**Forum mondial de l'harmonisation
des Règlements concernant les véhicules**

Groupe de travail de la sécurité passive

Règlement n° 29 (Cabine d'un véhicule utilitaire)**Proposition de complément 4 à la série 03 d'amendements
au Règlement n° 29 (Cabine d'un véhicule utilitaire)****Communication de l'expert de l'Allemagne***

Figure 1
Choc avant et choc contre les montants avant
La cabine est montée sur le véhicule

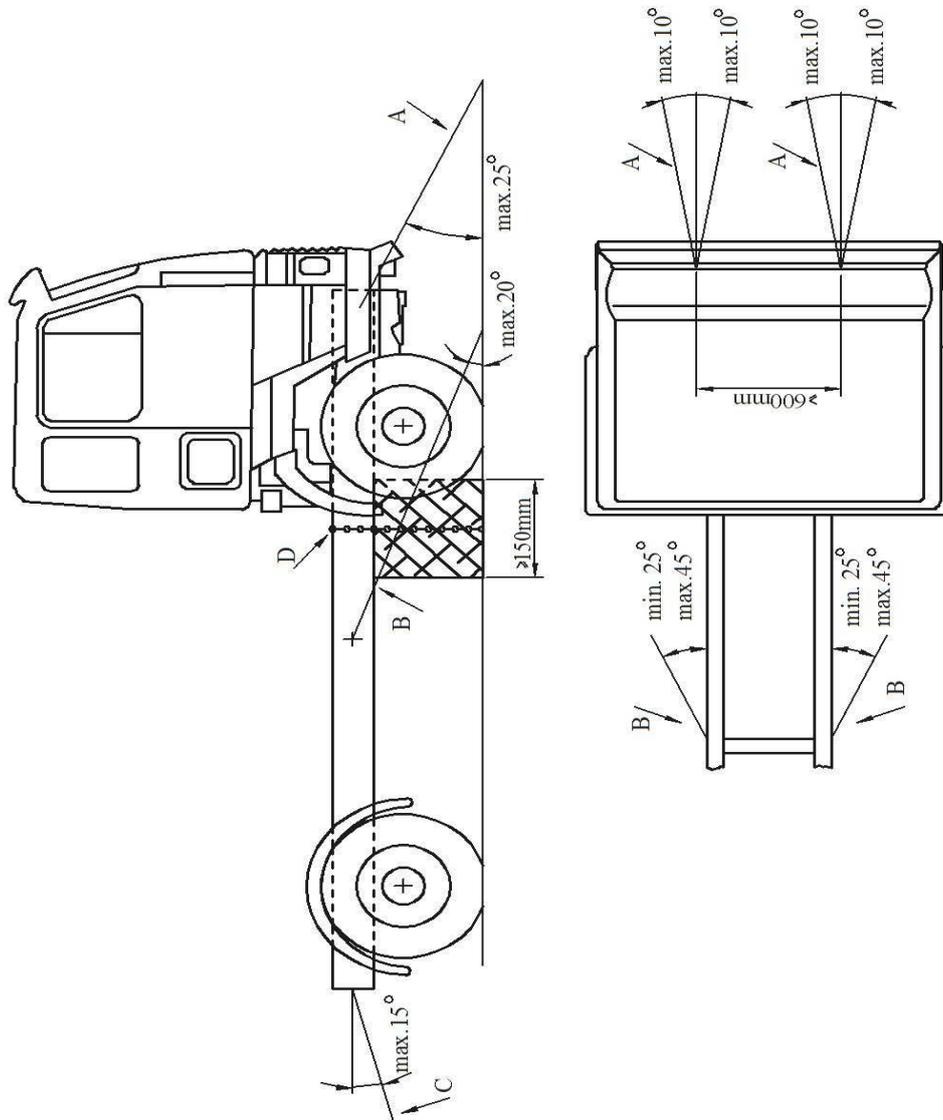
2. **Choc avant**
- L'essai A est pratiqué sur une cabine montée sur le véhicule comme indiqué au paragraphe 1.**
- 2.1 **Fixation latérale**
- Le mouvement latéral est limité par les chaînes ou câbles B fixés de façon symétrique au châssis par rapport à son axe longitudinal. Les points de fixation sur le châssis doivent se trouver à 5 m au plus et à 3 m au moins de l'avant du véhicule. Après avoir été mis en traction, les chaînes ou câbles doivent former avec le plan horizontal un angle de 20° au plus vers le bas et leur projection sur un plan horizontal doit former un angle de 25° au moins et de 45° au plus par rapport à l'axe longitudinal du véhicule. (voir fig. 1 ci-dessous).**

- 3.1.1 **Fixation latérale**
- Le mouvement latéral est limité par les chaînes ou câbles B fixés de façon symétrique au châssis par rapport à son axe longitudinal. Les points de fixation sur le châssis doivent se trouver à 5 m au plus et à 3 m au moins de l'avant du véhicule. Après avoir été mis en traction, les chaînes ou câbles doivent former avec le plan horizontal un angle de 20° au plus vers le bas et leur projection sur un plan horizontal doit former un angle de 25° au moins et de 45° au plus par rapport à l'axe longitudinal du véhicule (voir fig. 1 ci-dessous).**

Figure 2
Résistance du toit
La cabine est montée sur le véhicule

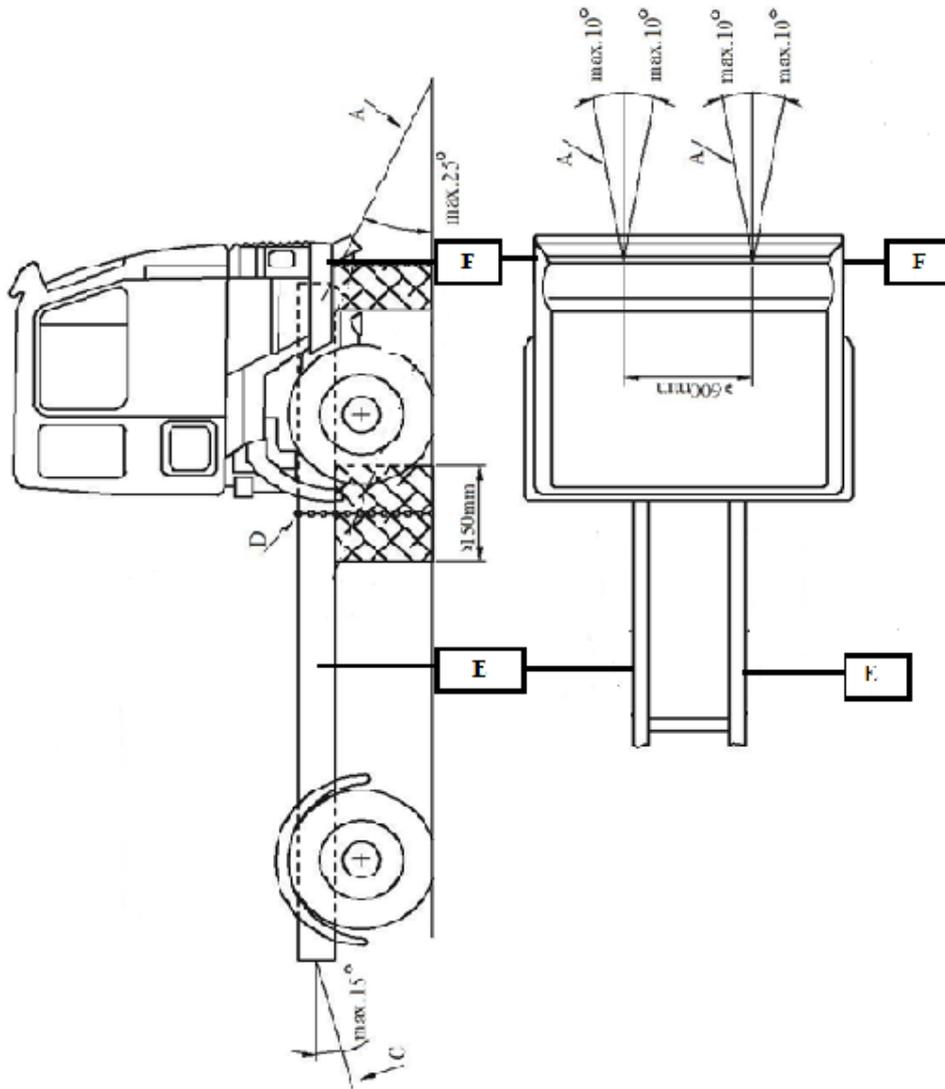
4.1.2 Fixation latérale

Le mouvement latéral est limité par les chaînes ou les câbles E et F fixés de façon symétrique au châssis par rapport à son axe longitudinal.

Les points de fixation des chaînes ou des câbles E sur le châssis doivent se trouver à 5 m au plus et à 3 m au moins de l'avant du véhicule.

Les points de fixation des chaînes ou des câbles F sur le châssis doivent se trouver entre le centre de l'essieu avant et l'avant du véhicule.

Après avoir été mis en traction, les chaînes ou câbles doivent former avec le plan horizontal un angle de 20° au plus vers le bas et leur projection sur un plan horizontal doit former un angle de 90° ± 5° par rapport à l'axe longitudinal du véhicule (voir fig. 2 ci-dessous).
